Keuringsverslag van een elektrische laagspanning- en zeer lage spanningsinstallatie

NIET CONFORM

Straatnaam Bloemenveldweg
Huisnummer 1
Busnummer A
Postcode 2860
Gemeente SINT-KATELIJNE-WAVER
Land België

Controlebezoek van een huishoudelijke installatie volgens (KB 08/09/2019) - AREI Boek 1- 6.5. en 4.2.4.3.

Afbeelding schakel- en verdeelbord:

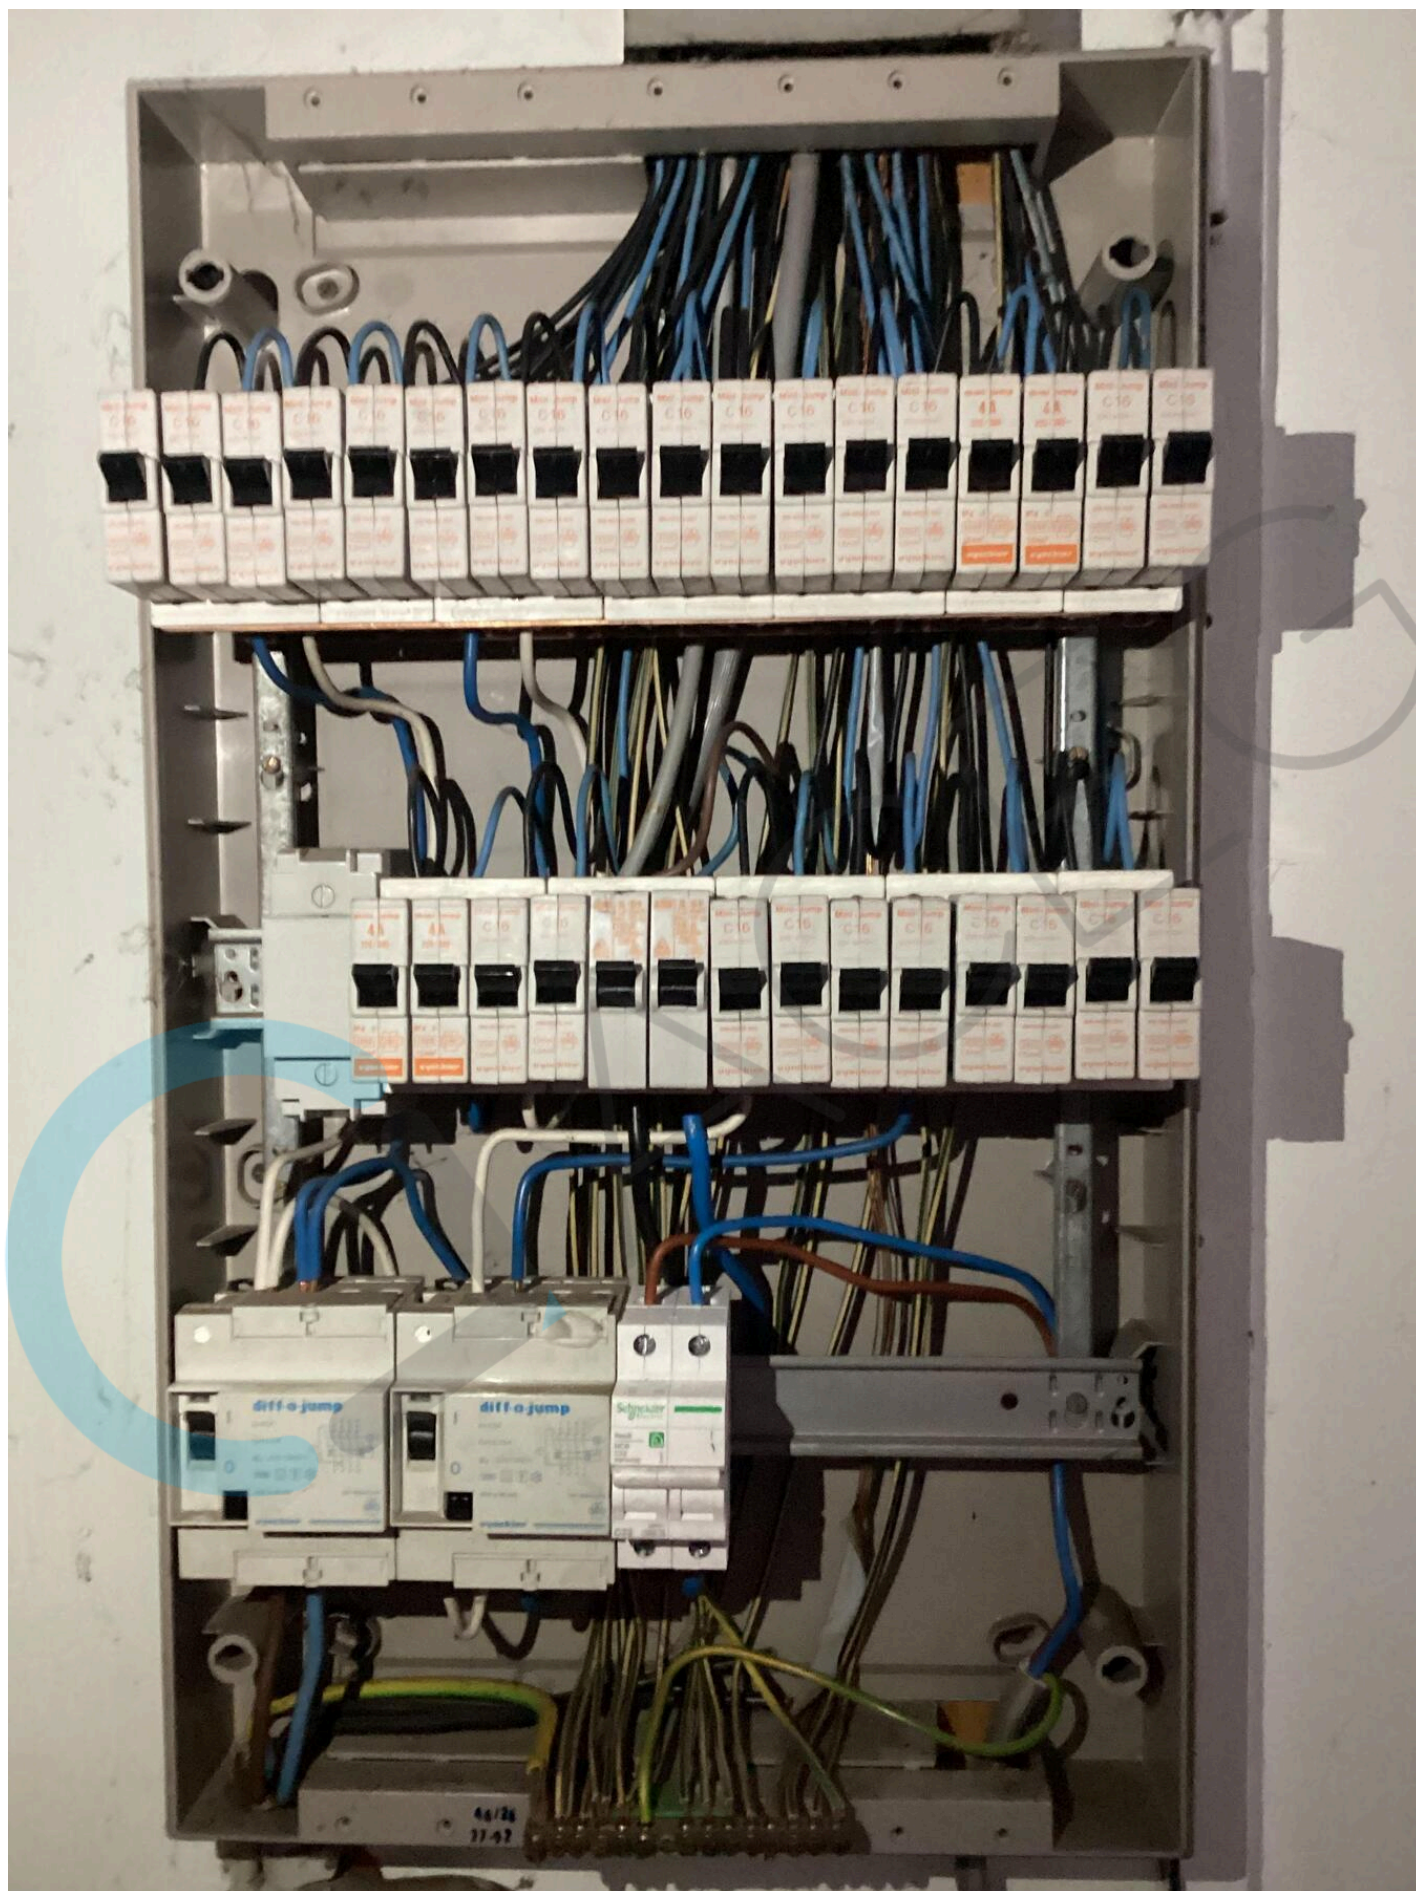
I1.01 Eëndraadschema van de installatie is niet aanwezig. (Boek 1 Afdeling 2.12 - 2.13 en 3.1.2)	Draadsectie van airco verkeerd (moet 6mm²) zijn
I1.04 Situatieschema van de installatie komt niet overeen met de werkelijkheid. (Boek 1 Afdeling 2.12 - 2.13 en 3.1.2)	Stopcontact in slaapkamer 4 ontbreekt
I5.11 Niet gebruikte invoeringen van het verdeelbord zijn niet correct of onvoldoende afgedicht. (Boek 1 Afdeling 5.1.4. en 4.2.2.3.)	
I5.14 De nominale spanning dient duidelijk vermeld te worden op een oordeelkundig gekozen plaats. (Boek 1 Onderafdeling 3.1.3.3.)	
I6.10 De I2t-waarde (minimum 22,5 kA2s bij een stroom van 3000 A) voor de differentieelstroombeschermingsinrichting(en) met een nominale stroom kleiner of gelijk aan 40 A is niet voorzien. (Boek 1, Onderafdeling 5.3.5.5)	
I8.15 Het gebruik van verdeelstekkers is enkel toegelaten bij aansluiting van snoeren op de vaste installatie, vaste aansluiting is dus verboden. (Boek 1 Onderafdeling 5.2.6.2.)	Slaapkamer

I8.17 De niet-gebruikte leidingen verwijderen of aan de uiteinden te isoleren. (Boek 1 Onderafdeling 4.2.3.3.b)	In verdeelbord (niet gebruikte draden DNB)
I9.02 Loshangende schakelaars, contactdozen en/of aftakdozen dienen degelijk bevestigd te worden. (Boek 1 Afdeling 1.4.1. & 1.4.2)	Leefruimte
I9.13 Elektrisch materieel zonder bodem mag niet rechtstreeks op brandbaar materiaal geplaatst worden. (Boek 1 Onderafdeling 5.1.1.2.)	Slaapkamer
N12 De elektrische installatie was niet volledig toegankelijk, wij hadden geen toegang tot volgende lokalen:	Bewoond en bemeubeld
N32 Volgende gedeelte van de installatie werden gekeurd volgens Boek 1 Afdeling 6.5. en 8.2.2.:
